RESOLUCION No.

POR MEDIO DE LA CUAL SE OTORGA UN PERMISO DE VERTIMIENTOS Y SE ADOPTAN OTRAS DETERMINACIONES

EL DIRECTOR DE LA REGIONAL AGUAS DE LA CORPORACIÓN AUTÓNOMA REGIONAL DE LAS CUENCAS DE LOS RÍOS NEGRO-NARE, CORNARE. En uso de sus atribuciones legales y delegatarias y en especial las previstas en la Ley 99 de 1993, Decreto-Ley 2811 de 1974, Decreto 1076 de 2015 y

Que a través del Informe técnico N° IT-03914-2026 del 02 de julio de 2026, se evaluó la solicitud presentada y se realizó visita al lugar de interés, el día 19 de junio de 2026; generándose las siguientes observaciones y conclusiones, las cuales son parte integral del presente acto, en el cual, se estableció lo siguiente:

Esquema 1 y 2. Pozo séptico Estadero Los Colores. Fuente: Información del Usuario 2026.

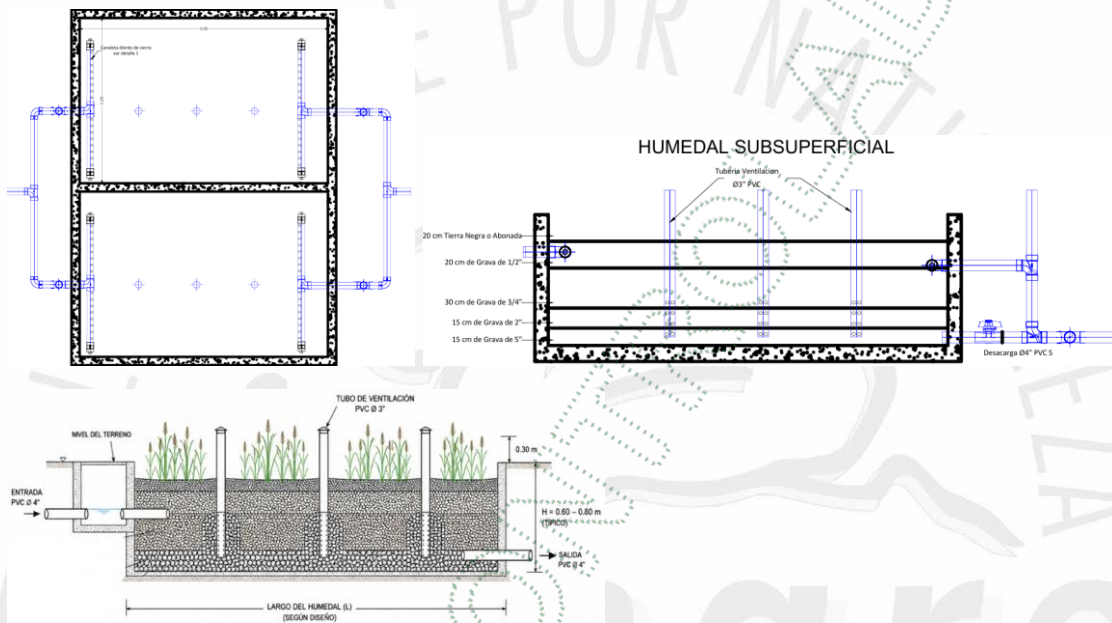
<p>Profundidad total: 0.5 m</p> <p>Área superficial: 0.08m²</p> <p>Ancho: 0.6 m</p> <p>Largo: 0.5 m</p> <p>Espesor de muros:0.01m</p> <p>Volumen: 0.04 m³</p> <p>TRH: 2.5 min</p> <p>No se cuentan con planos de dicho sistema.</p>
<p>Tratamiento primario</p>	<p>Sedimentador Primario (Pozo séptico)</p>	<p>El sistema de tratamiento correspondiente al sedimentador primario, fue dimensionado a partir de los parámetros de diseño recomendados en la literatura técnica especializada, como los establecidos por Jairó Romero Rojas. En este sentido, se proyectó una unidad conformada por dos cámaras en serie:</p> <p><u>Tipo de geometría:</u> Rectangular.</p> <p><u>Dimensiones:</u></p> <p>Área: 6.6m²</p> <p>Ancho del sedimentador: 1.7 m</p> <p>Largo del sedimentador: 3.9 m</p> <p>Profundidad zona sedimentación: 1.8 m</p> <p>Volumen útil por modulo: 12.3 m³</p> <p>TRH: 15 .2 h</p> <p>Primera cámara (sedimentación primaria):</p> <p>Largo: 2.43 m</p> <p>Ancho: 1.73 m</p> <p>Profundidad útil: 1.83 m</p> <p>Segunda cámara (clarificación):</p> <p>Largo: 1.31 m</p> <p>Ancho: 1.73 m</p> <p>Profundidad útil: 1.83 m</p> <p>Generación de lodos: 0.002 m³/d.</p> <p>Altura de tolva de sedimentación: 0.89m</p> <p>Espacio entre tolva y panel de sedimentación: 0.35m</p>

Por lo anterior, la información aportada se considera insuficiente para verificar que el sistema propuesto garantice las condiciones requeridas para el seguimiento y control del vertimiento,

Por lo que una vez aprobado el permiso de vertimientos, el usuario deberá ajustar las trampas de grasas existentes o, en su defecto, actualizar la documentación técnica presentada, de manera que exista correspondencia entre las obras construidas y los diseños aprobados por la Autoridad Ambiental.

Memorias de diseño de la estructura de descarga correspondiente a cada uno de los sistemas de tratamiento, las cuales deberán contemplar una **estructura de disipación de energía** que garantice la entrega controlada del vertimiento y la mitigación de procesos erosivos localizados en el cauce receptor.

Para tal efecto, deberá presentar los **planos y memorias de cálculo** de la estructura de descarga y de la estructura de disipación (cajas de inspección), incluyendo como mínimo la siguiente información:

- a) Dimensiones de las estructuras: altura, ancho, longitud, diámetro y pendiente longitudinal.
- b) Capacidad hidráulica de la estructura de descarga.
- c) Profundidad de socavación estimada en la fuente hídrica receptora del vertimiento.
- d) Cota de la lámina de agua correspondiente a un **periodo de retorno de cien (100) años**.
- e) Cota del punto más bajo de la obra de descarga.
